大間原子力発電所審査資料	
資料番号	OM1-CA157-R00
提出年月日	2021年10月28日

大間原子力発電所
敷地の地質・地質構造
(コメント回答 その14)

指摘事項

本資料では、第986回審査会合(2021年6月25日)の指摘事項について、下表のとおり回答する。

## (1) 分布(5/7): 敷地周辺陸域の地質分布(地質断面図(A-A'))

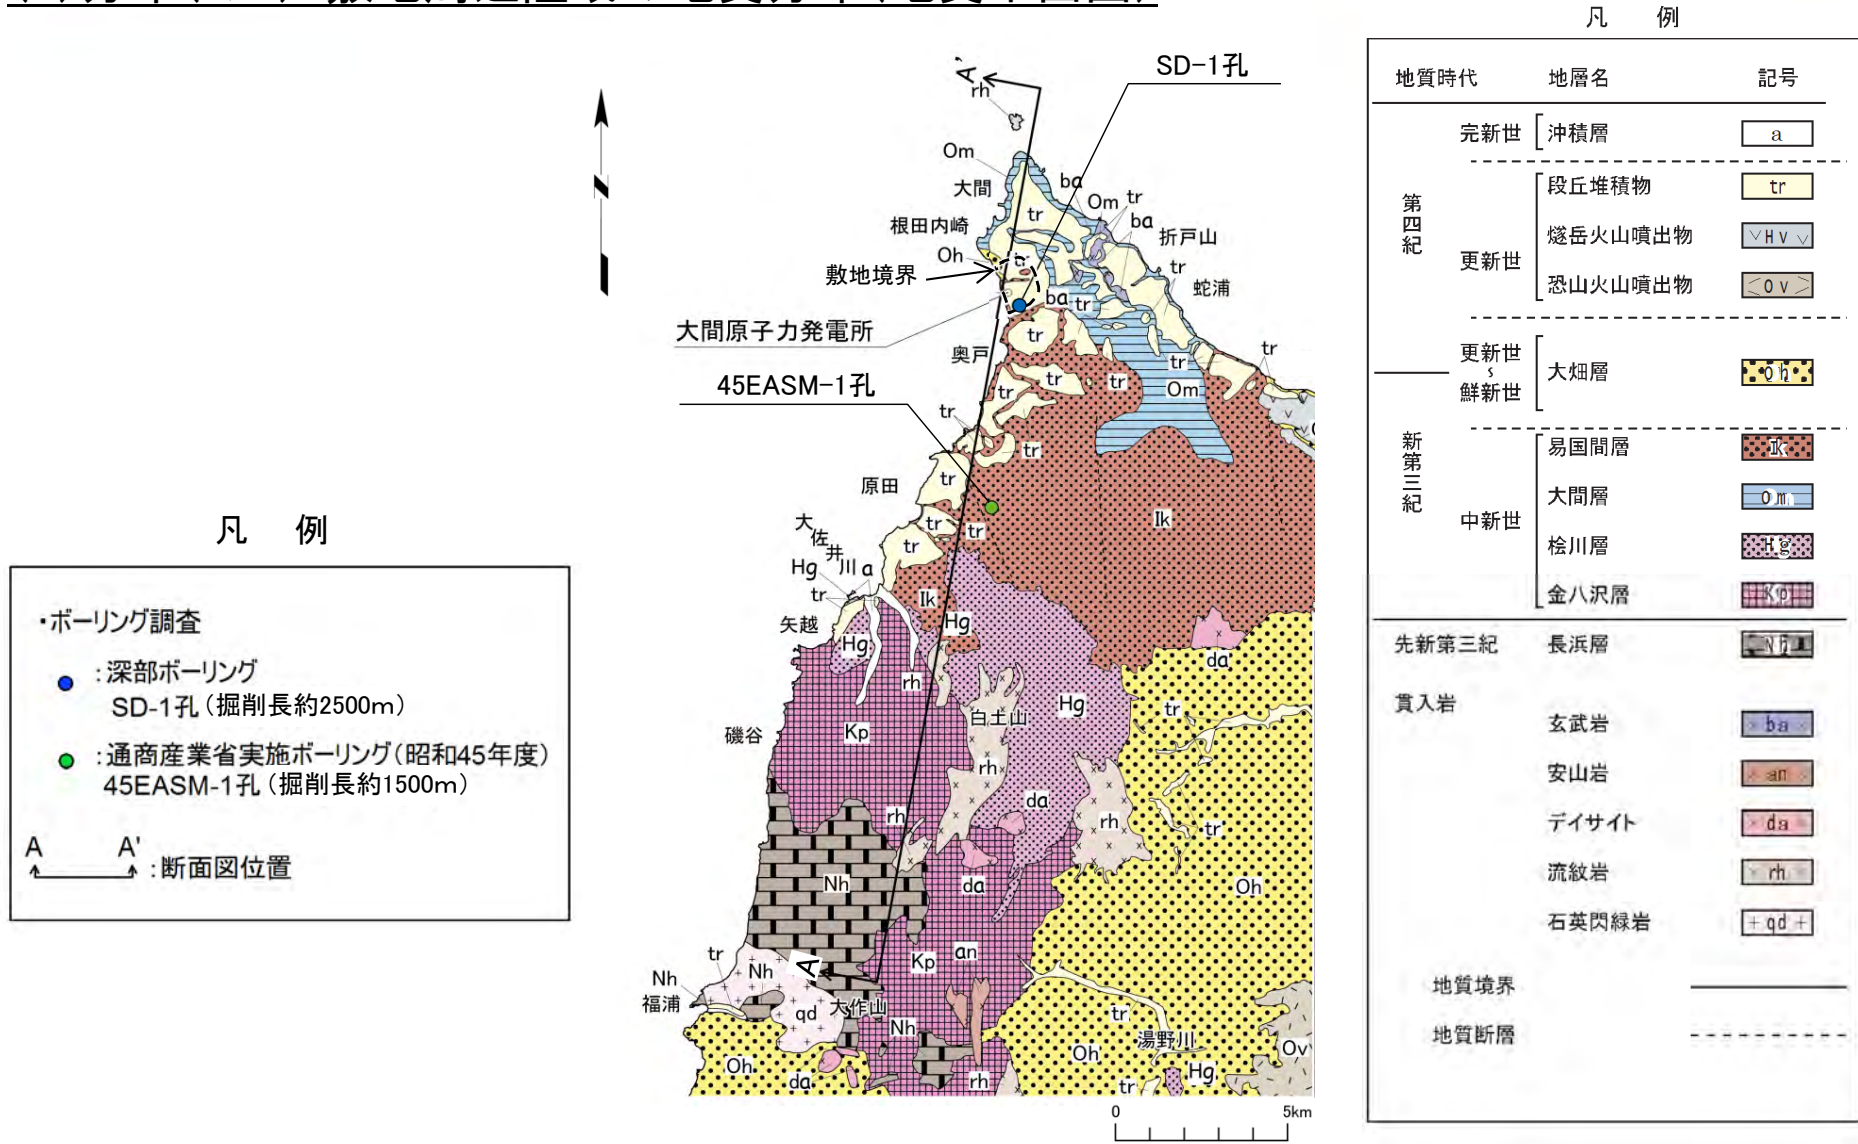
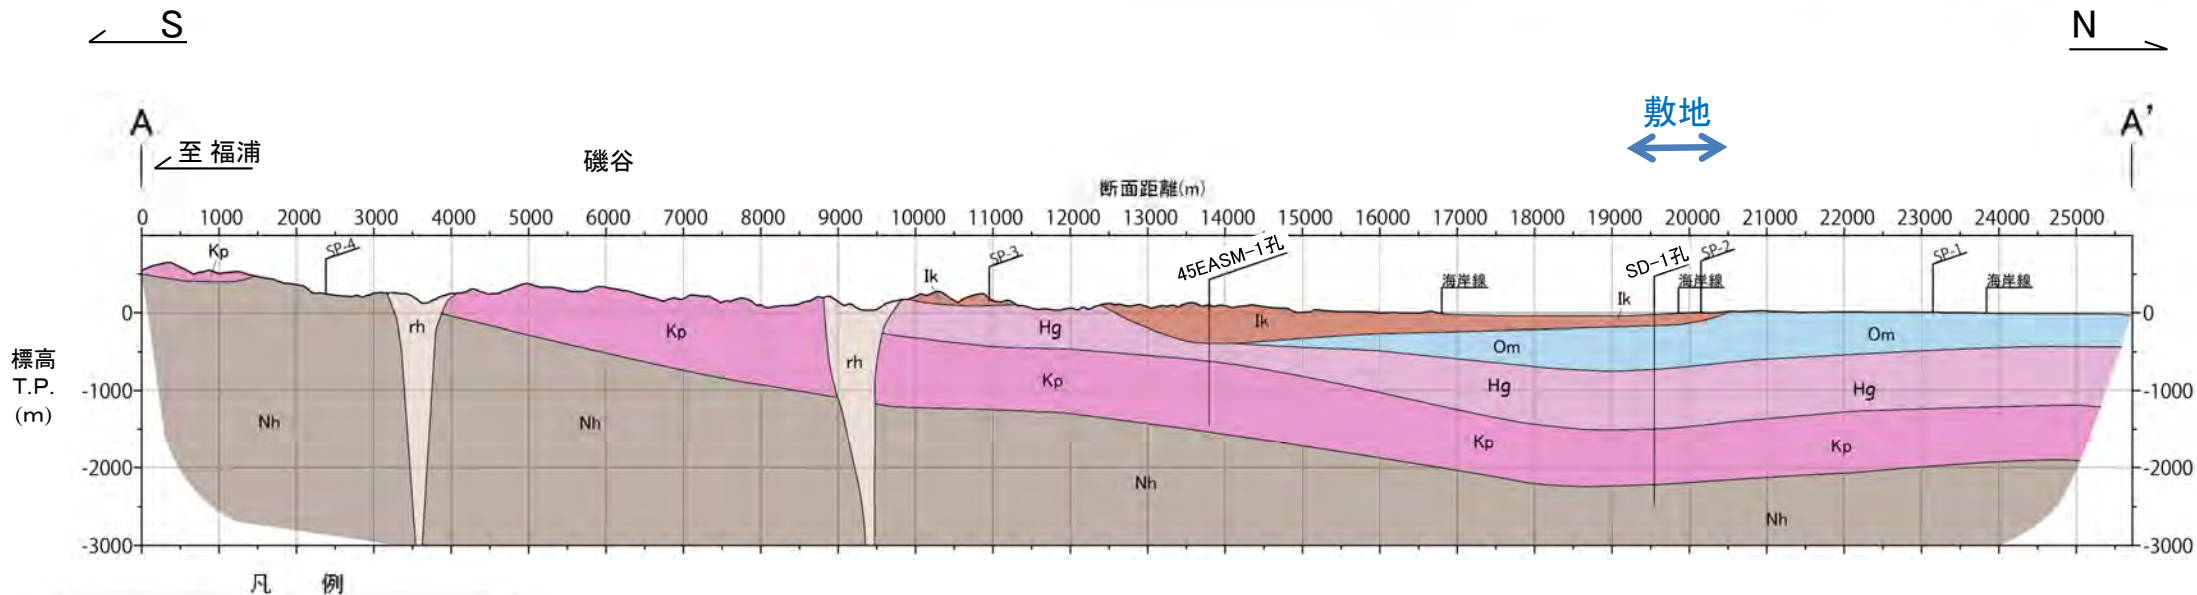
No.	項目	指摘時期	コメント内容	掲載箇所	
				本編資料	補足説明資料
S2-144	後期更新世に生じた変状	第986回審査会合 2021年6月25日	適合性評価の検討対象として選定している12枚のシームの地下深部への連続性の説明に用いている敷地周辺の地質断面図に関して、シームが地層に平行に分布する易国間層の分布状況を検討するうえで、一つの根拠としている屈折法地震探査に基づき作成した速度構造断面図も提示すること。	3-20, 3-21	—
S2-145	後期更新世に生じた変状	第986回審査会合 2021年6月25日	シームS-11について、深部のシームと地表付近のシームとを分けて基準適合性を判断するのではなく、シームS-11を一体として、規則の解釈別記1に照らして将来活動する可能性のある断層等に該当するか否かを評価し説明すること。また、両者を分けて評価するのであれば、地表付近のシームと深部のシームについて、名称、表現等を再考すること。	3-231, 4-2~4-6	—
S2-146	後期更新世に生じた変状	第986回審査会合 2021年6月25日	重要な安全機能を有する施設である原子炉建屋、軽油タンク、第一フィルタベント及び燃料補助建屋の4つの施設の側面のシームS-11と風化部との位置関係を明確にするために、根拠となる掘削面スケッチ、ボーリングコア等の基礎的な資料を提示の上、断面図を複数追加する等により示すこと。また、その際にシームS-11層準(FT5-3)中のシームの有無を整理して示すこと。	3-83, 3-222~3-225	13-1~13-27, 14-1~14-21
S2-147	後期更新世に生じた変状	第986回審査会合 2021年6月25日	重要な安全機能を有する施設の側面のシームS-11の活動性に係る評価を行うにあたり、周囲の岩盤の風化の程度の違いを明確化するために、数値データを基にした科学的な根拠により、以下の岩盤性状について、トレンチ、法面、ボーリングコア等の観察結果を用いて説明すること。	3-207~3-229	12-1~12-3, 13-1~13-27

- 屈折法地震探査による速度構造は、佐井村福浦～磯谷付近では緩やかに北に傾斜し、敷地及び敷地近傍ではおおむね水平成層構造となる。これは地質断面図で示される地質構造と調和的であり、易国間層及び大間層はおおむね整合的な分布を示す。
- したがって、地層に平行に分布する検討対象シームは、敷地では南傾斜、敷地の南方では北傾斜となり盆状に分布するため、地下深部には連続しないことが、速度構造からも確認される。
